# CARE REPORT

## Observations & Comments

Machine Model	Serial No.	Operating Hours	Equipment Number	Date of Delivery	Page
P6820C	715022	3989			1
Owner	Dealer		Date		
МУП ПАД	ФНМ Волга		05.02.2018		
Contact Name	Mechanic		Work Order		
	Богданов Р.Ф.

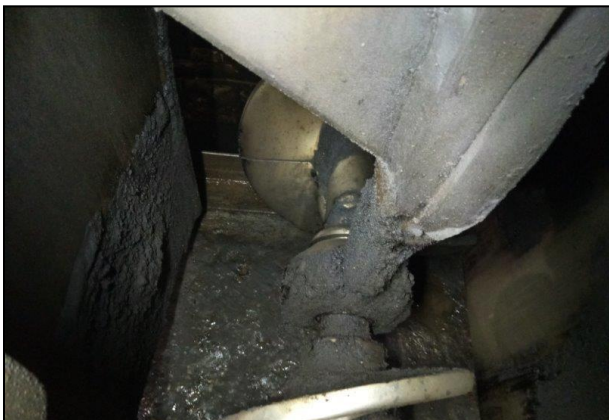
**Comments:** Износ звезд, цепей, необходимо заменить ремкомплект привода шнеков  
Позиция в счете №1

**Comments:** Износ защитных колец валов шнеков, необходима замена  
Позиция в счете №2

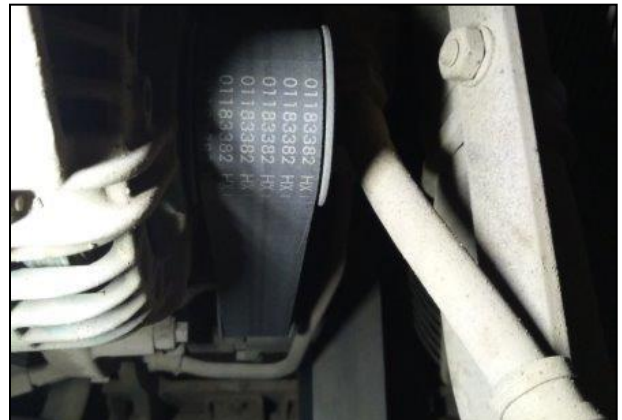
**Comments: Резиновые подушки крепления выносных пультов управления изношены, необходима замена 8 шт. Позиция в счете №5**

**Comments: Температурный датчик плиты выдает неправильные значения, необходима замена Позиция в счете №6**

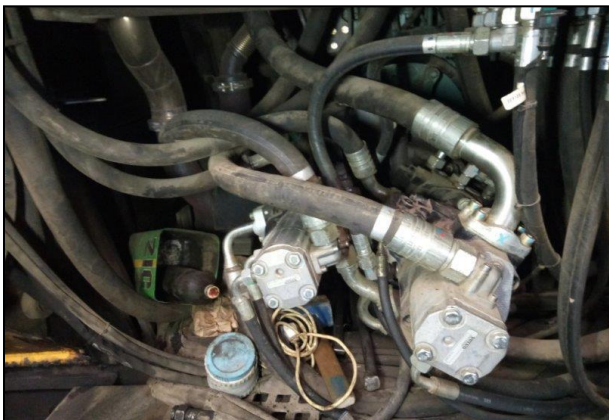
**Comments: Имеется износ на ремне генератора 380В, необходима замена Позиция в счете №8**

**Comments: Имеется износ на ремне ДВС, необходима замена Позиция в счете №9**

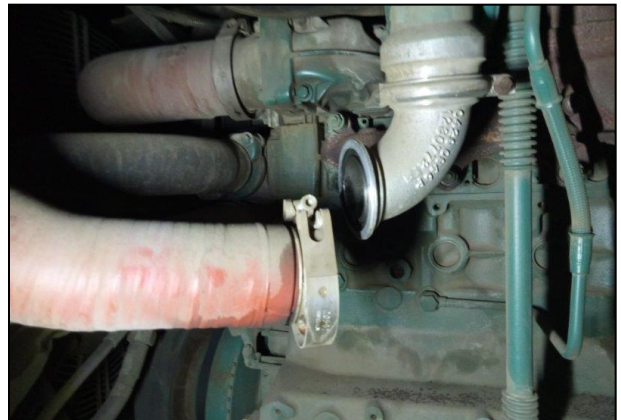
**Comments: Утечек со шлангов в насосном отсеке не обнаружено**

**Comments: Необходима замена уплотнительных колец между насосами и между редуктором и ходовым насосом левой стороны**  
**Позиция в счете №14**

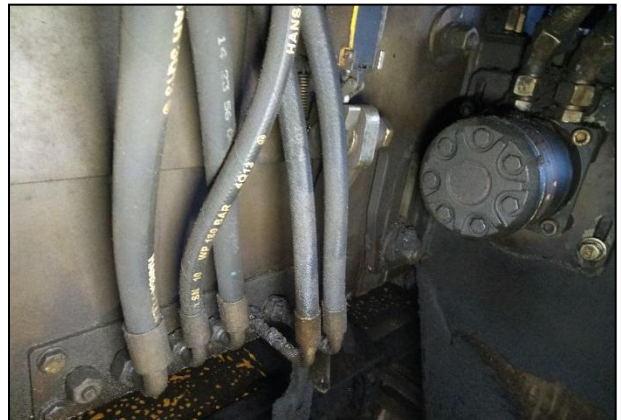
**Comments:** Износ цепей привода питателя, необходима замена 2 шт.  
Позиция в счете №26

**Comments:** В бортовых редукторах низкий уровень масла, необходима замена масла по уровню  
Позиция в счете №25

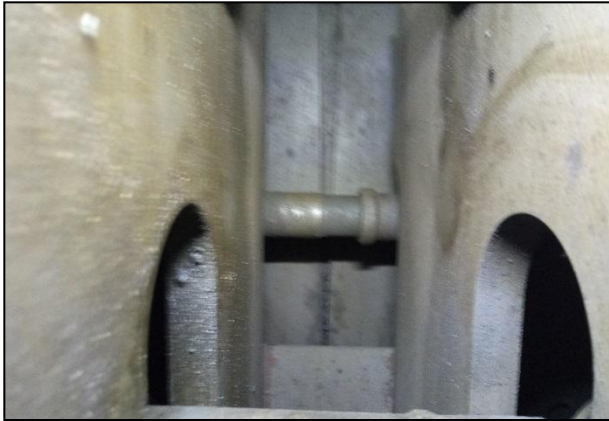
**Comments:** Люфт в крестовинах карданного вала системы трамбовки, необходима замена вала, болтов и шайб.  
Позиция в счете №36,37

**Comments:** Люфт в направляющих выдвижения плиты, необходима замена текстолитовых направляющих и медных проставок  
Позиция в счете №38-40
